1.1 CONCEPTO TÉCNICO No. CT:	**5748**
1.2 ÁREA:	TÉCNICA Y DE GESTIÓN
1.3 COORDINACIÓN:	INVESTIGACIÓN Y DESARROLLO
1.4 REFERENCIA CRUZADA RADICADO FOPAE:	2009ER17522
1.5 RESPUESTA OFICIAL No.	RO-40112

2.1 SOLICITANTE:	CURADURÍA URBANA No. 1
2.2 PROYECTO:	CASA SANTA ANA
2.3 LOCALIDAD:	1. Usaquén
2.4 UPZ:	14. Usaquén
2.5 BARRIO O SECTOR CATASTRAL:	Santa Ana
2.6 DIRECCIÓN:	Calle 109 No. 1-10 Este
2.7 CHIP:	AAA0102BECX
2.8 MANZANA CATASTRAL:	18
2.9 PREDIO CATASTRAL:	02
2.10 ÁREA (m^2):	586.61
2.11 FECHA DE VISITA:	Enero 07 de 2010

***Figura No. 1**. Localización general del proyecto "Casa Santa Ana" ubicado en la Calle 109 No. 1-10 Este, en el Plano Normativo de Amenaza por Remoción en Masa del POT (Decreto 190 de 2004).*

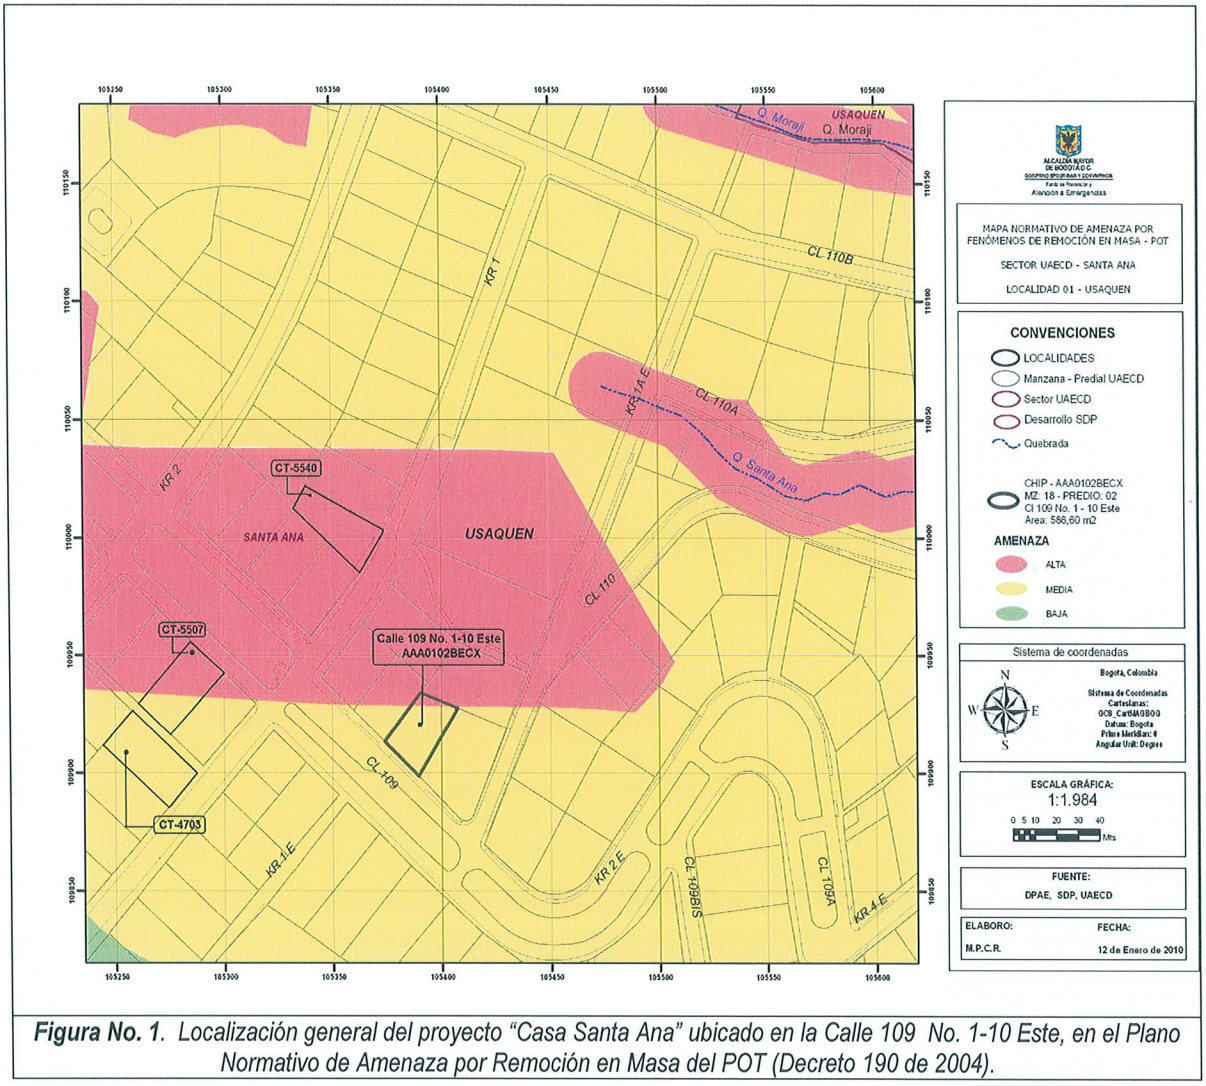
Conforme con el plano normativo de "Amenaza por Remoción en Masa" del Plan de Ordenamiento Territorial de Bogotá – POT, el sector donde se localiza el proyecto "Casa Santa Ana" ubicado en la Calle 109 No. 1-10 Este, de la Localidad de Usaquén, se encuentra en una zona de AMENAZA MEDIA Y ALTA por procesos de remoción en masa (Figura No. 1).

Fotografía No. 2. Vista sobre la Calle 109 hacia el Occidente

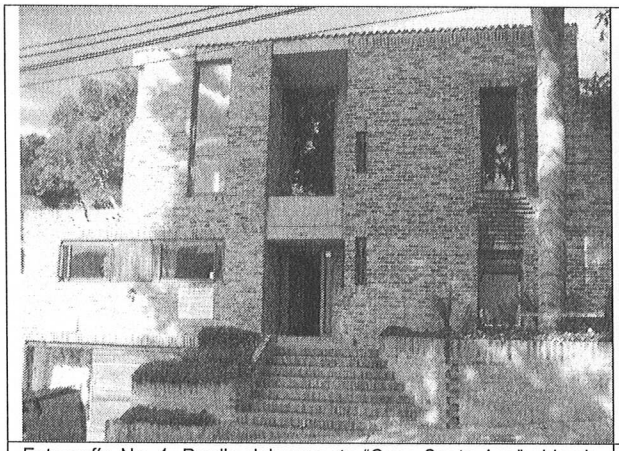
La zona donde se busca desarrollar el proyecto presenta actualmente un uso de suelo urbano con edificaciones de tipo residencial. Corresponde con un sector consolidado con densidad de construcción alta, contando con vías pavimentadas (Fotografía No. 2); asimismo, el sector cuenta con sistemas de recolección de aguas lluvias y aguas residuales. En la zona se encuentran edificaciones de dos (2) pisos de altura en su mayoría, en un terreno con pendiente local, predominantemente baja.

Fotografía No. 1. Predio del proyecto "Casa Santa Ana" ubicado en la Calle 109 No. 1-10 Este, de la localidad de Usaquén.

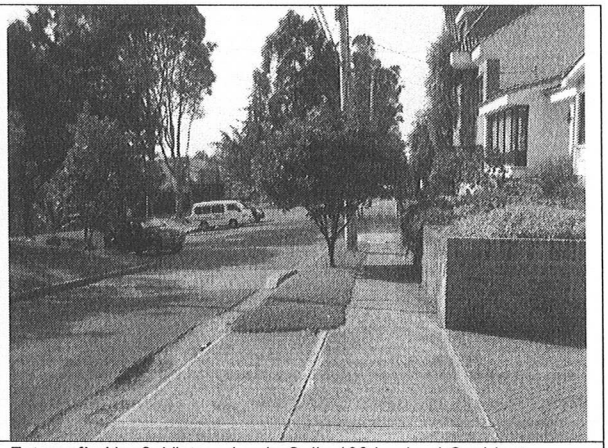
En el momento de la visita técnica en el predio objeto del presente concepto técnico, se encuentra construida una (1) edificación de tres (3) pisos en mampostería, sin embargo no fue posible identificar si ésta se encuentra confinada o no, ya que la inspección visual sólo se pudo adelantar en el exterior de la vivienda. En el momento de la vista técnica adelantada, la edificación no presenta evidencias de daños o patologías estructurales asociadas a la presencia de procesos activos de inestabilidad geotécnica (Fotografía No. 1).
